MASURI DE REMEDIERE
ADOPTATE DE CATRE AUTORITATEA CONTRACTANTA in cadrul
PROCEDURII DE ATRIBUIRE:
Proiectarea și execuția Autostrăzii Brașov – Târgu Mureș – Cluj – Oradea, Secțiunea 3B: Mihăiești – Suplacu de Barcău, Subsecțiunea 3B3: Poarta Salajului – Zalau, inclusiv Tunel rutier la profil de autostradă în zona Meseș și Subsecțiunea 3B4: Zalău – Nușfalău

in conformitate cu prevederile Deciziei CNSC nr. 1264/C8/1179 din 07.06.2023

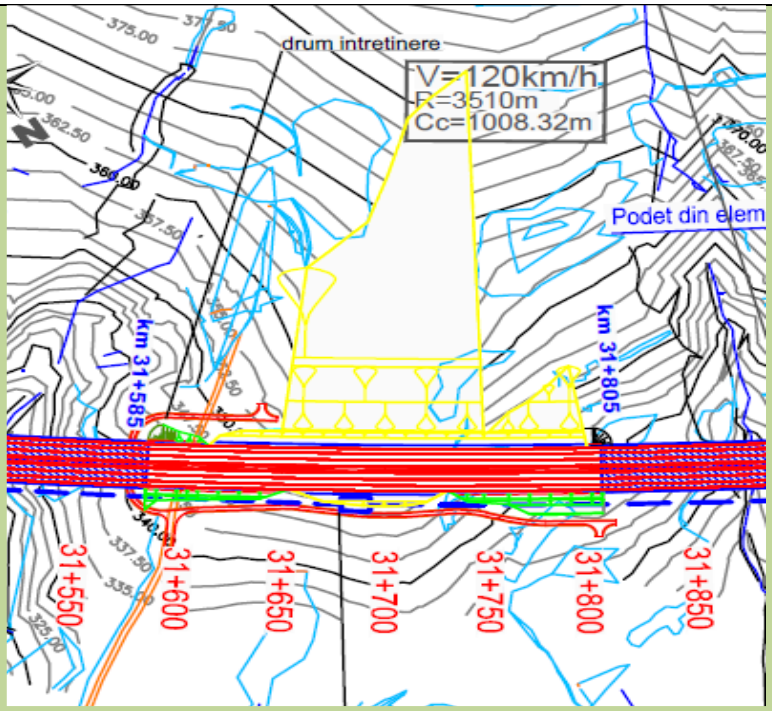
Intrebare 31	In zona de acces a portalului de iesire din tunelul Meses, km 37+300, singura cale de acces catre portal, prin drumul forestier, este obturata de constructia Variantei de Ocolire Zalau. Va rugam sa clarificati daca constructia VO Zalau a luat in considerare pastrarea continuitatii drumului forestier, cat si gabaritele de libera trecere (gabarit vertical de min. 5.00m)
Raspuns 31	Contractul este de tipul Proiectare si Executie. Este responsabilitatea Antreprenorului de a executa lucrarile in conformitate cu Cerintele Beneficiarului si de a-si asigura accesele necesare efectuarii lucrarilor. Precizam faptul ca in cadrul Contractului de proiectare si executie a Variantei Ocolitoare a Mun. Zalau au fost luate in considerare pastrarea continuitatii drumului forestier cat si a gabaritelor de minim 5m.
Intrebare 33	Facem referire la Nodul rutier Zalau, km 39+200, care face legatura dintre autostrada si DJ191C prin intermediul unei intersectii giratorii. Din documentatia de atribuire s-a constatat ca in

aceasta giratie se descarca si Varianta de Ocolire Zalau. Va rugam sa clarificati daca elementele geometrice ale intersectiei giratorii au tinut cont de valorile de trafic de pe VO Zalau.
Raspuns 33	Sensul giratoriu despre care face vorbire operatorul economic in cadrul solicitarii de clarificare se executa in cadrul proiectului de executie a Centurii Ocolitoare Zalau. Astfel, acest sens giratoriu nu face obiectul prezentului contract de proiectare si executie, ci numai realizarea conexiunii la acesta. Precizam faptul ca intrucat intersectia giratorie despre care face vorbire operatorul economic in cadrul solicitarii de clarificare se realizeaza in cadrul proiectului de executie a Centurii Ocolitoare Zalau, in mod implicit, elementele geometrice ale acestei intersectii giratorii au tinut cont de valorile de trafic de pe VO Zalau, insa subliniem inca odata ca aceasta intersectie giratorie nu face obiectul prezentului Contract de proiectare si executie.
